Projet éolien de Soudron

Note modificative paysagère

NOTE D'ANALYSE PAYSAGERE

RELATIVE AU PROJET DE MODIFICATION LIEE A LA SUPPRESSION D'EOLIENNES

III.4. PHOTOMONTAGE N°8A SUR LA ROUTE D83, A LA SORTIE OUEST DE CHENIERS, VUE SUD-EST

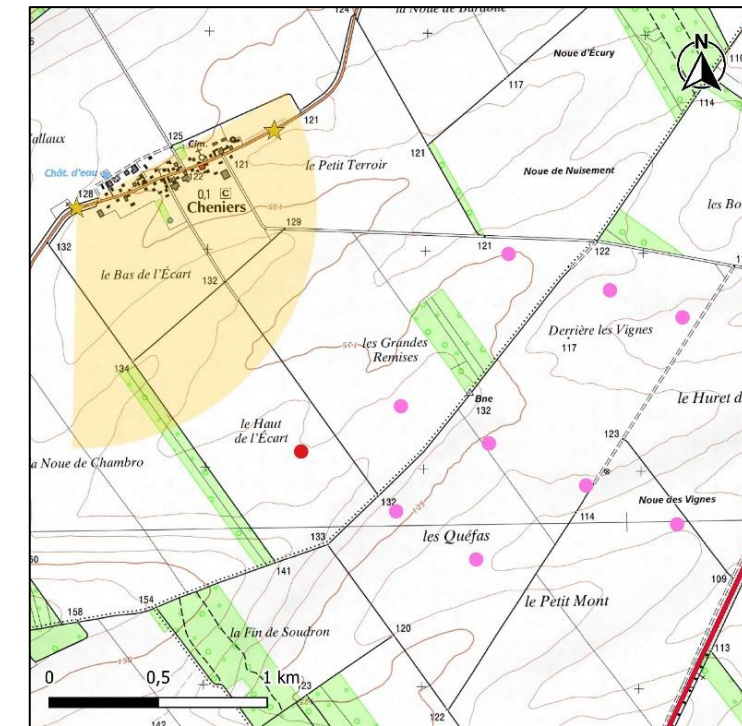
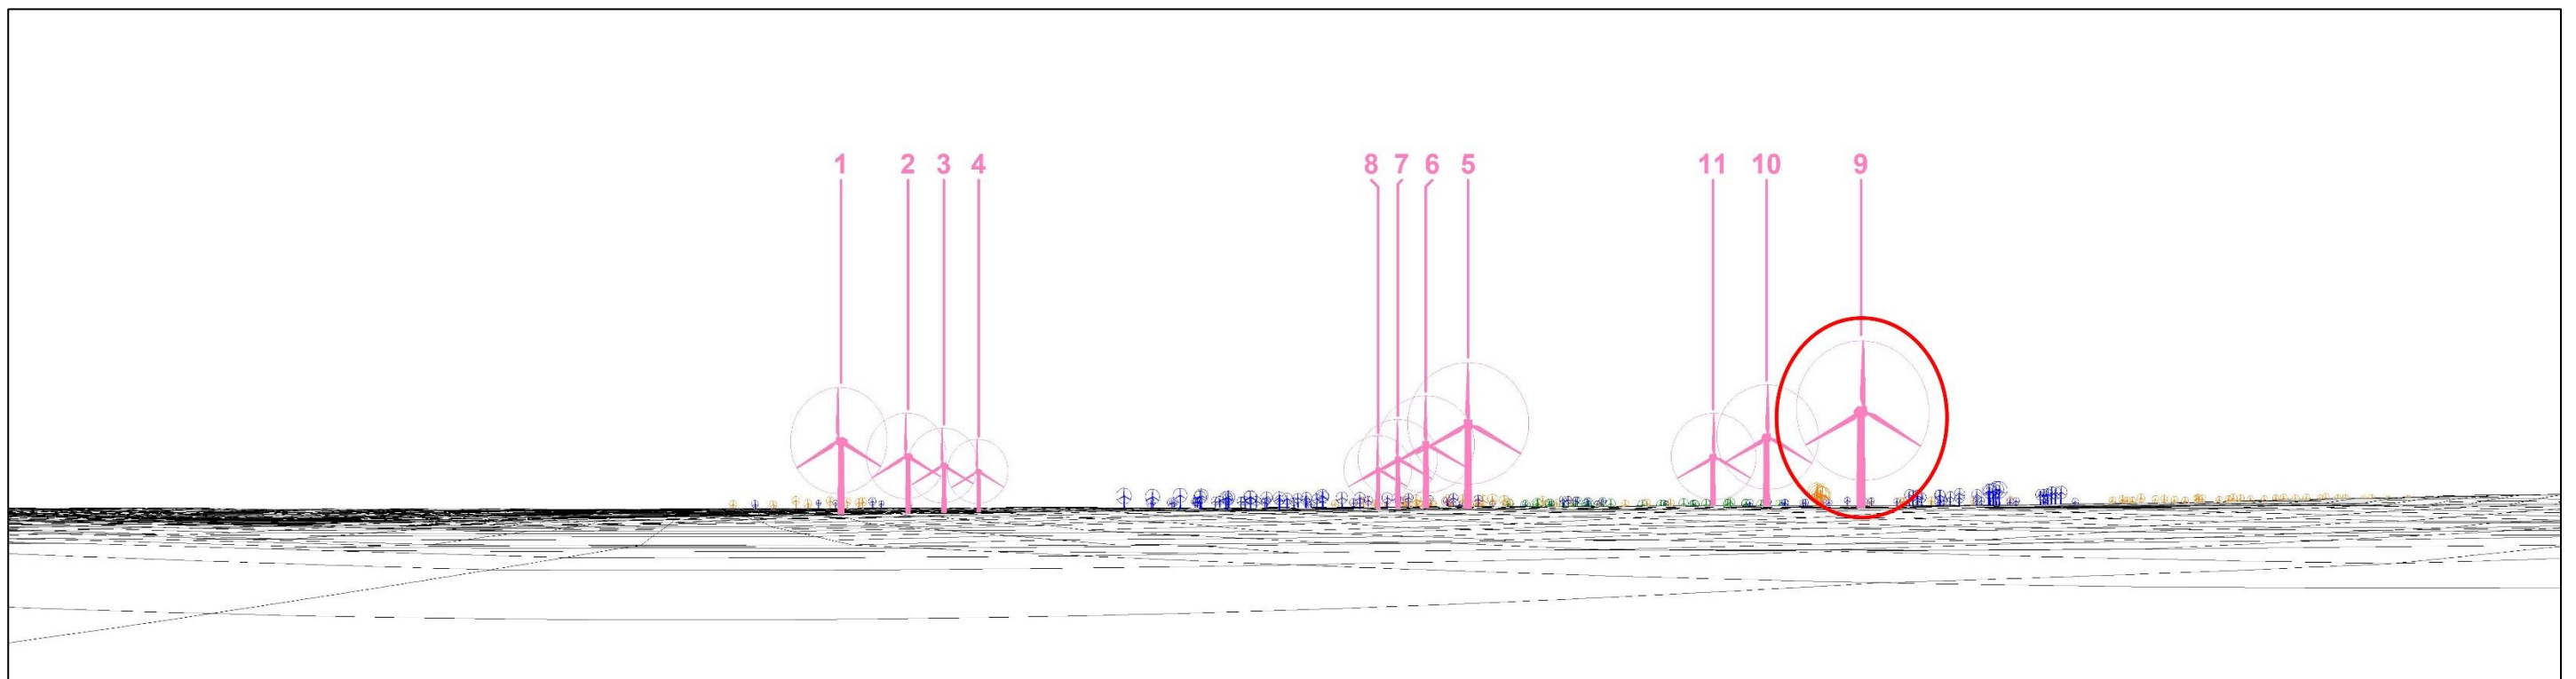
Depuis ce point de vue, seules les éoliennes du projet de Nuisement et Cheniers sont visibles et la suppression de l'éolienne E9 (NC) participe peu à la réduction de l'emprise visuelle puisque seule la pale de cette dernière se voit sur la modélisation initiale. Toutefois, si l'observateur se déplace par rapport à la maison d'habitation visible au second plan, la visibilité sur l'ensemble des éoliennes du parc serait dégagée et la suppression de l'éolienne E9 permettrait de réduire légèrement l'impact visuel du projet au premier plan tout en éloignant la composante éolienne vis-à-vis du village de Cheniers sur 224 m.

La modification du projet de Nuisement et Cheniers modifie très à la marge l'impact depuis ce point de vue.

III.5. PHOTOMONTAGE N°8B SUR LA ROUTE D83, A LA SORTIE OUEST DE CHENIERS, VUE SUD-EST

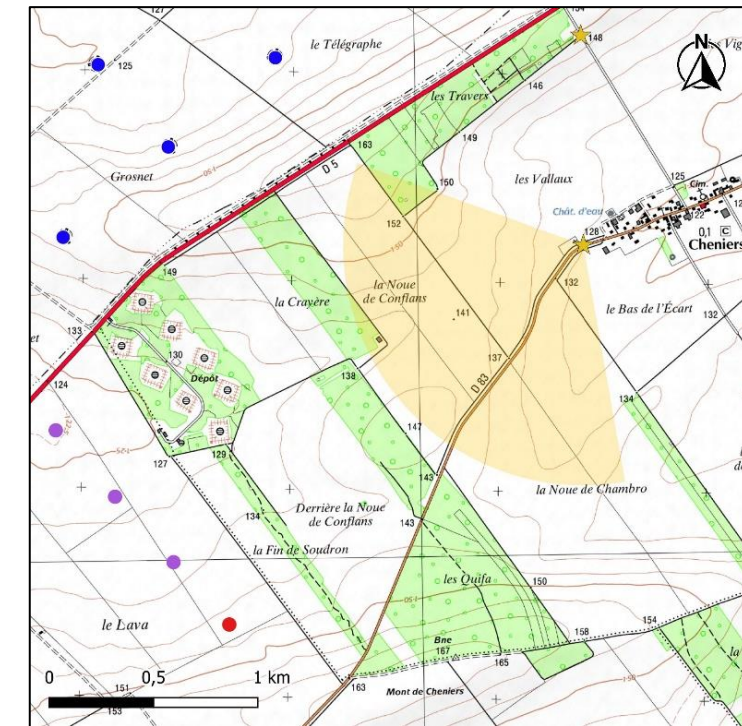
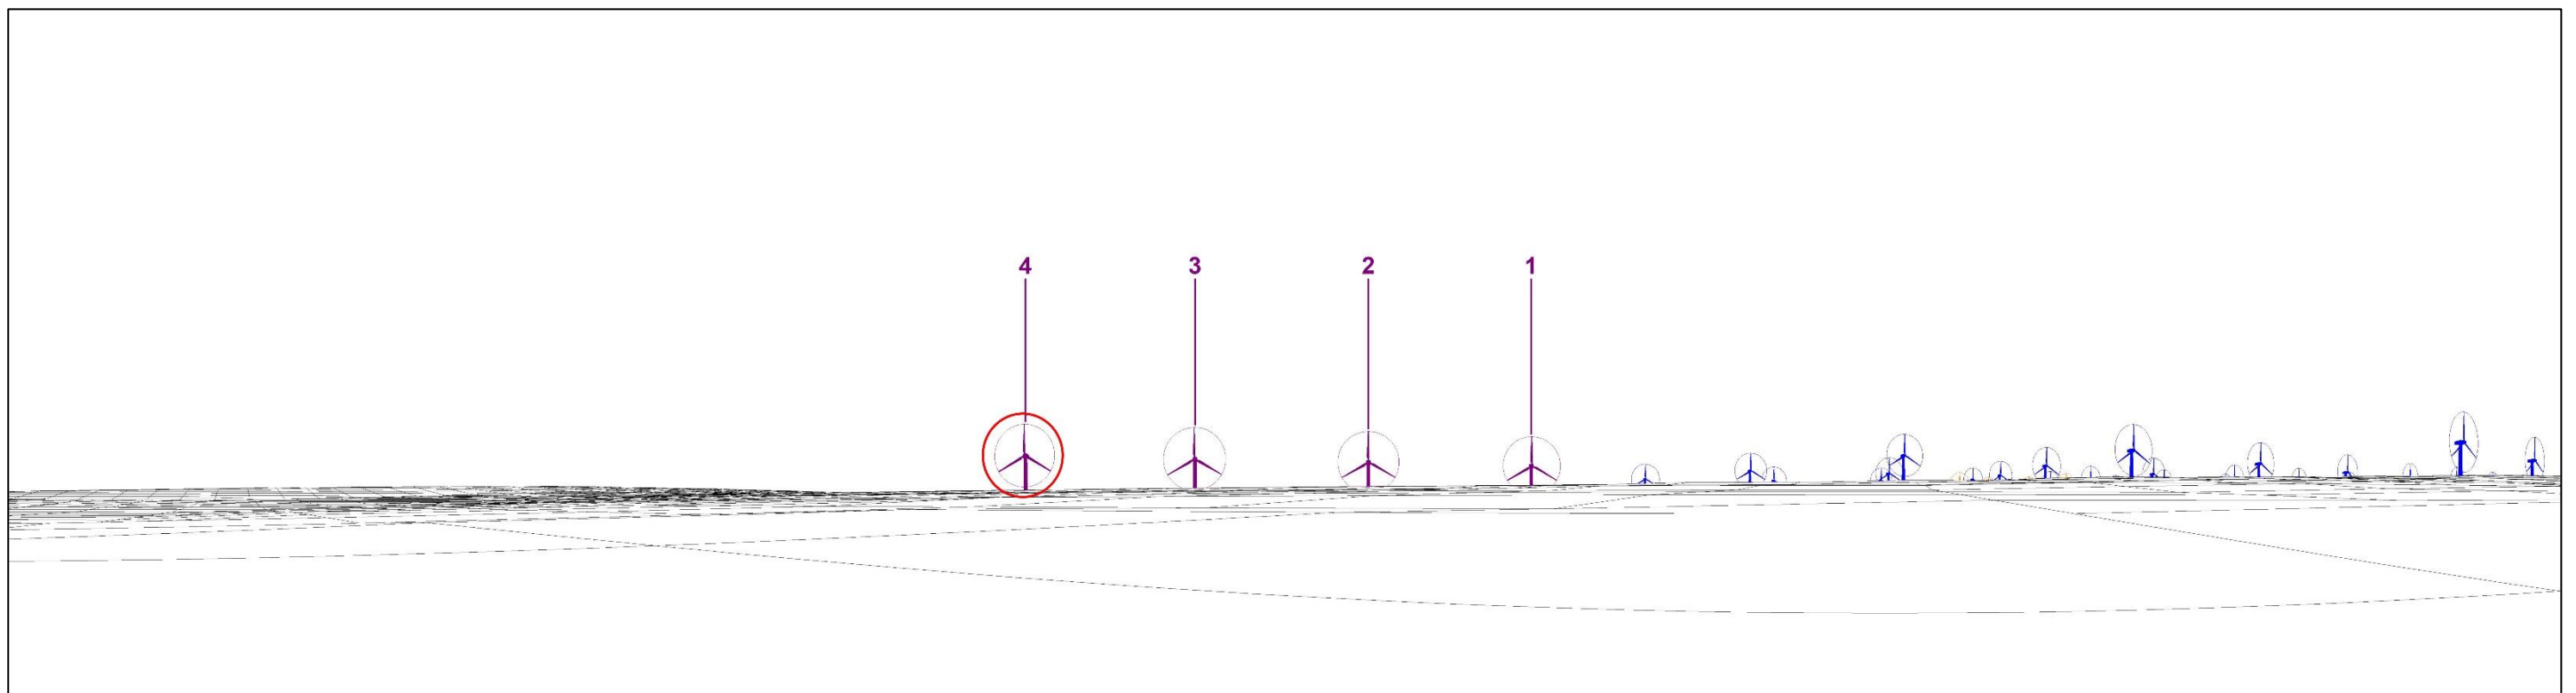
Depuis ce point de vue, seules les éoliennes du projet de Soudron sont visibles. La suppression de l'éolienne E4 (S) permet de réduire l'emprise visuelle du parc qui se présente en une ligne avec interdistances régulières. Ainsi en sortie du village de Cheniers, l'impact visuel du projet se voit être réduit.

La modification du projet de Soudron participe à la réduction de l'impact paysager.

III.6. PHOTOMONTAGE N°13 SUR LA ROUTE COMMUNALE AU NORD DE CHENIERS

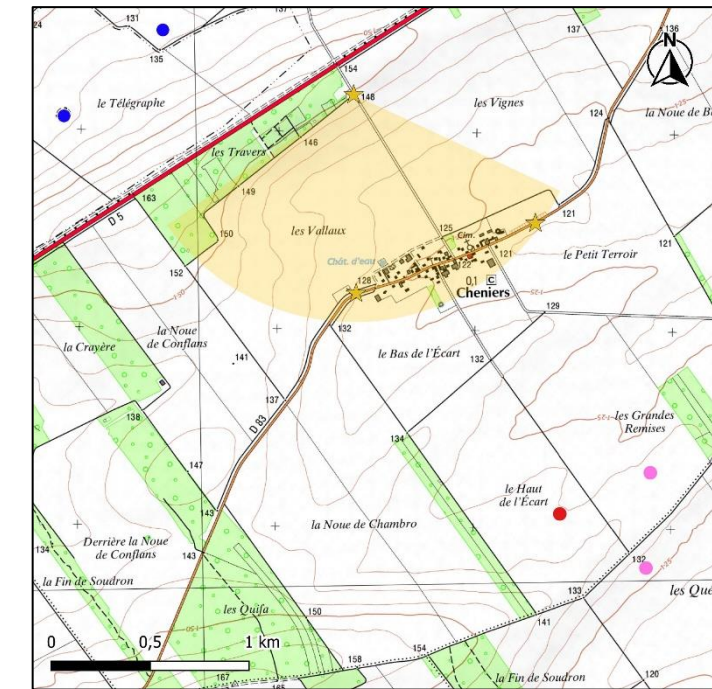
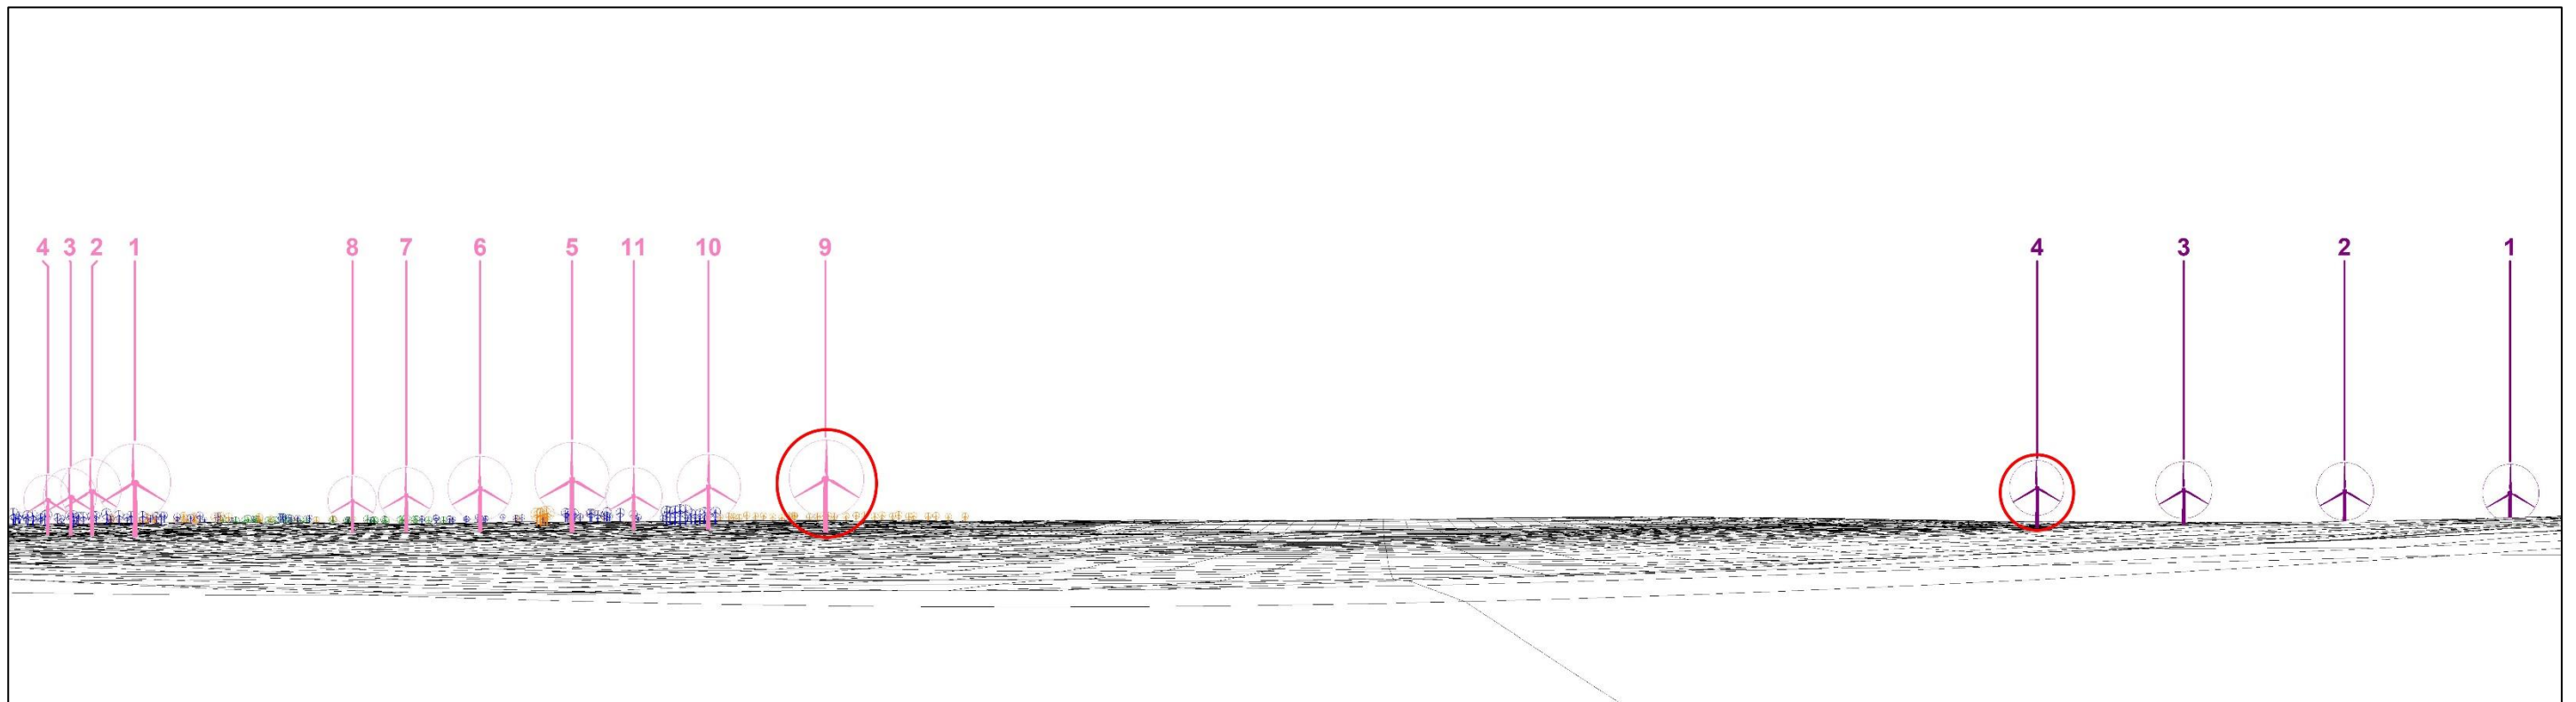
Depuis ce point de vue, les projets de Soudron et de Nuisement et Cheniers se placent au premier plan du reste du contexte éolien. La suppression des éoliennes E9 (NC) et E4 (S) permet d'élargir l'ouverture visuelle sans éoliennes entre les deux parcs. La lisibilité des parcs est conservée depuis cet axe communal.

La modification des projets de Soudron et de Nuisement et Cheniers participe à la réduction de l'impact paysager en augmentant l'espace de respiration entre les deux projets.
